Dopravní podnik Ostrava a.s.

**„Informační systémy na zastávkách veřejné dopravy v Ostravě
prostřednictvím e-paperů“**

VYSVĚTLENÍ, ZMĚNA NEBO DOPLNĚNÍ ZADÁVACÍ DOKUMENTACE

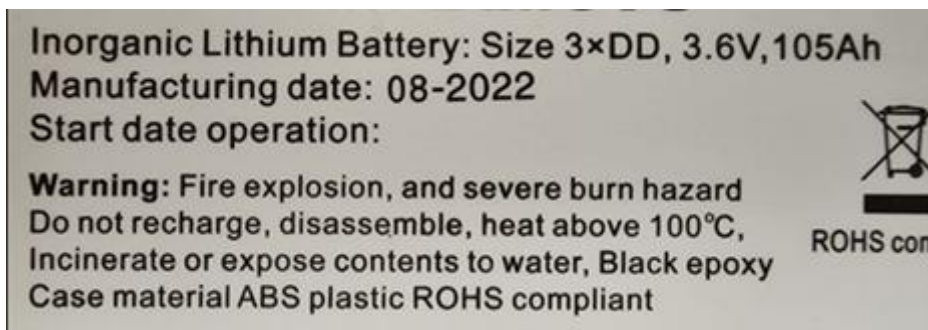
a) Zda by neměla být zadávací dokumentace doplněna tak, že bude stanoven maximální počet výměny baterií v předmětném pětiletém cyklu, včetně doby trvání takovéto výměny, s tím, že vyšší počet výměn by byl smluvně sankcionován, stejně jako případné překročení max. doby stanovené pro takovouto výměnu?

Zadavatel pro úplnost uvádí, že v rámci pilotního projektu zadavatele jsou baterie složeny z článků dle specifikace na obrázku níže. Samotné e-paper panely ve velikosti 32 palců pak disponují pěti bateriemi, přičemž měsíční spotřeba činí přibližně 1 % kapacity baterií. Je však plně na dodavateli, jakou typologii baterií zvolí, když parametry stávajících panelů zadavatel poskytuje pouze jako informativní a připouští jakékoliv řešení splňující požadavky uvedené v zadávací dokumentaci. Při případné výměně v rámci 5letého garančního cyklu, je možné doplnit totožnou nebo kvalitativně vyšší třídu baterií.
